***Alegaciones al Plan Especial del  
Puerto por el Arquitecto Alejo  
Salgado Izquierdo***

*(Documento 2)*

*Alegaciones para la Aprobación Definitiva del Plan  
Especial del Puerto de Santa Cruz de Tenerife*

**Santa Cruz de Tenerife a 11 de noviembre de 2013**

*detalle sección propuesta*

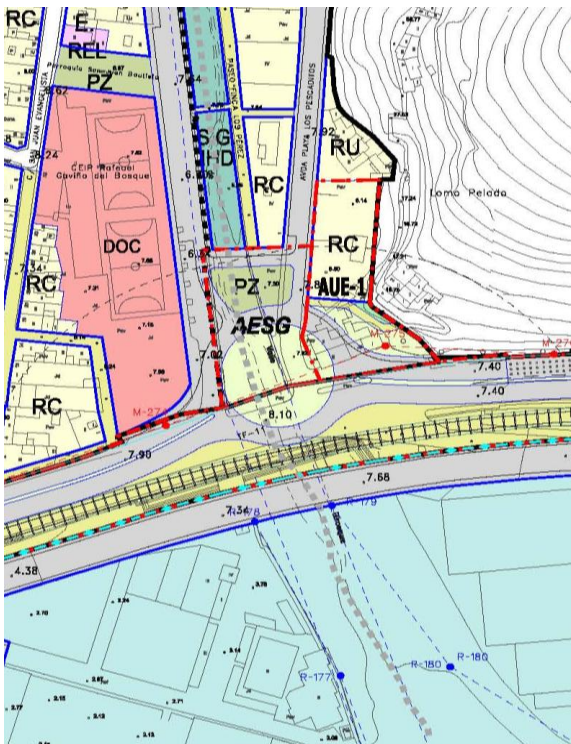
Se plantea el soterramiento de la autovía y de la vía de servicios, los aproximadamente 300m, por debajo de la fachada litoral del barrio y del barranco del Bufadero. El soterramiento de la vía portuaria ya se ha desarrollado para salvar el Barranco de Tahodio (barrio de La Alegría), y el área funcional de Equipamientos Náuticos (Club Náutico y Club Paso Alto) y, también previsiblemente lo hará bajo el Barranco de Valleseco, según lo previsto en el proyecto ganador del concurso de ideas para el Litoral de Valleseco. Por otra parte, la Autovía ha sido recientemente soterrada en su tramo de plaza España y en el futuro lo será bajo la Avenida de Anaga, según el PGO. Esta medida se ha de considerar en más puntos del litoral, sobre todo en los de alta complejidad y riesgo, como el barranco del Bufadero, porque permite quitarle cubriciones, mejorar la fachada urbana y absorber más volumen de tránsito público y privado.

**SUSTITUIR** el viario en superficie por el subterráneo de la Autovía Santa Cruz-San Andrés y de la Vía de Servicios Portuarios, ante el frente de la fachada litoral del barrio de María Jiménez, para mejorarla, y bajo el barranco del Bufadero para reducir sus cubriciones y el riesgo.

## PROPUESTA

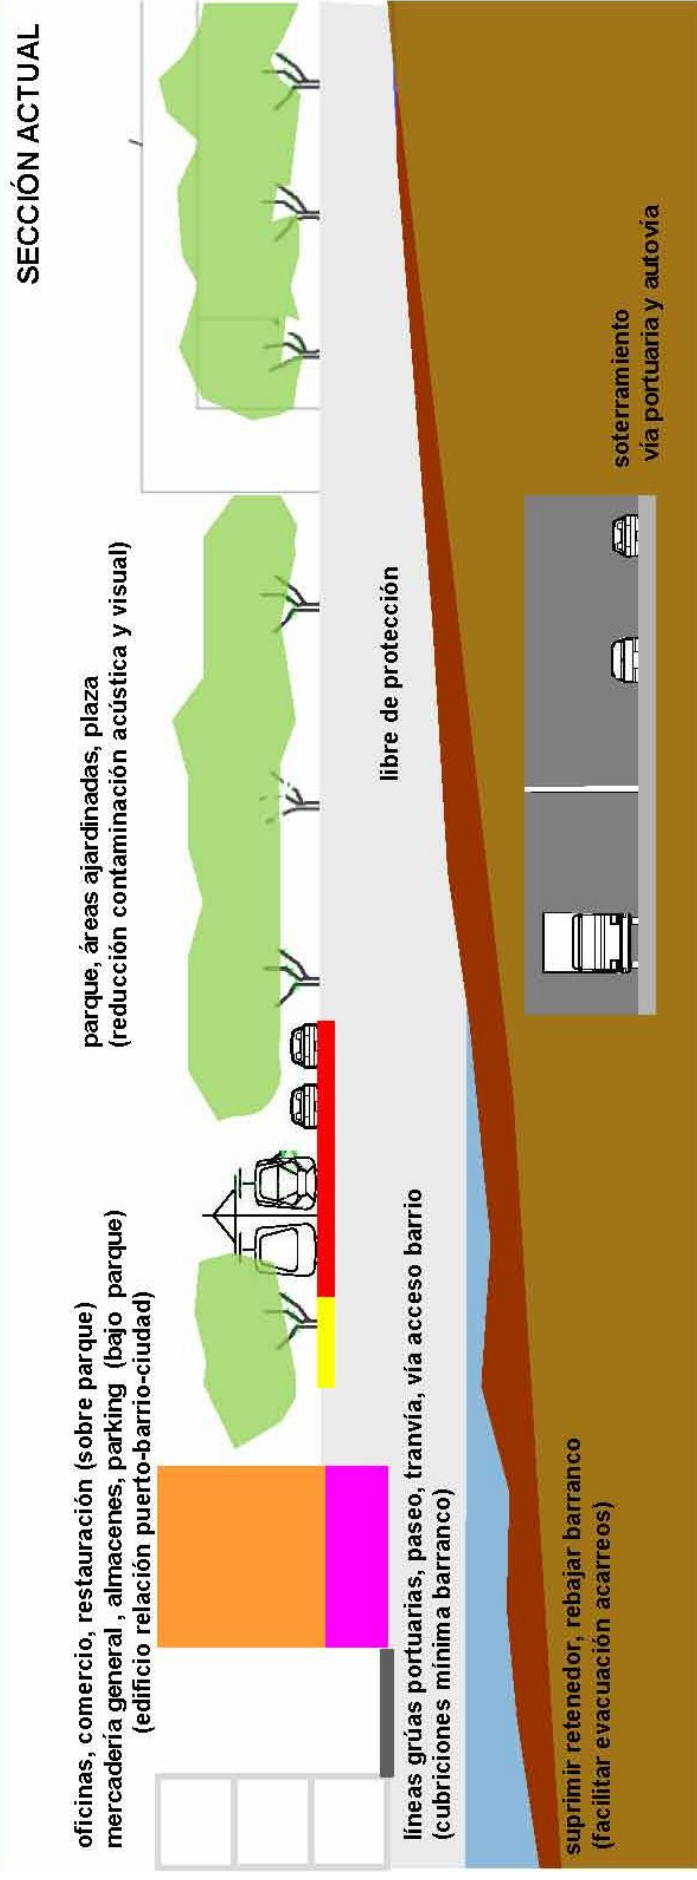
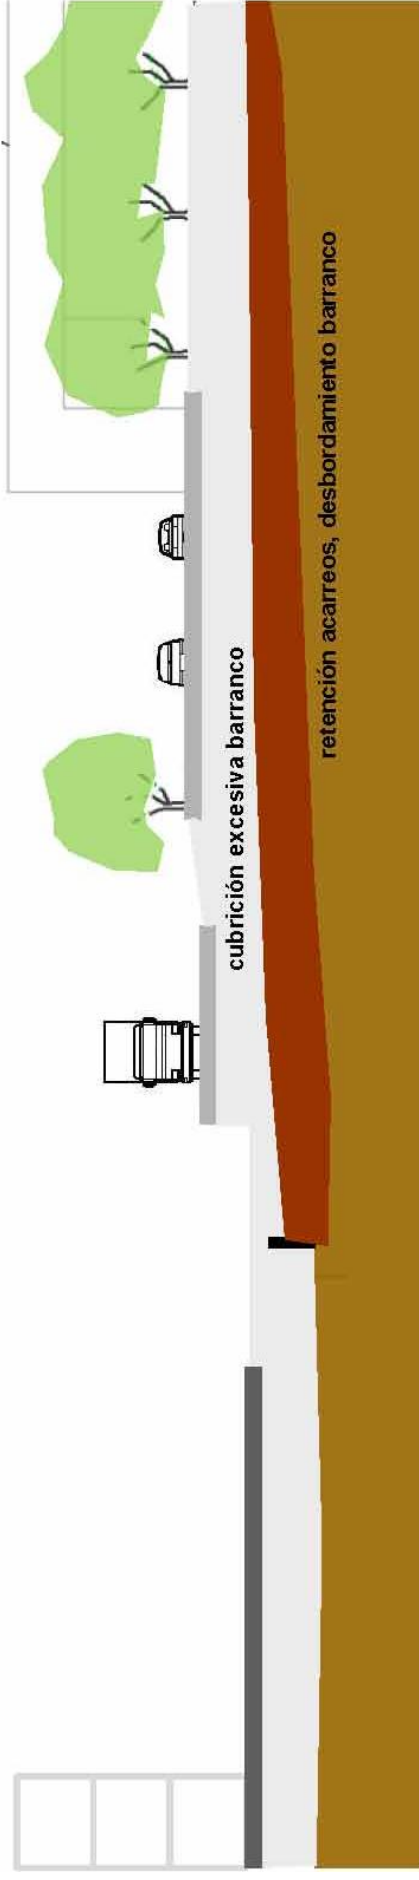
■ deportivo, recreativo, cultural  
(continuación franja de Valleseco, traslado estación de servicio del Balneario)

■ oficinas, comercio, restauración (sobre cota espacios libres)  
■ mercadería general , almacenes, parking (bajo cota espacios libres)

■ parque urbano, áreas ajardinadas  
(reducción contaminación acústica y visual)

(rebajar barranco, facilitar evacuación acarreos, colocar estructura metálica que permita paso de grúas, vehículos y almacenamiento de containers, con permeabilidad y registro del cauce a lo largo del ámbito portuario)

— vía acceso barrio  
(ancho dos carriles de coche, tranvía y paseo. Soterramiento vía portuaria y autovía)

— estación de servicio  
(en entorno entrada Dique del Este para uso urbano y portuario. Soterramiento redes de servicio bajo paseo)
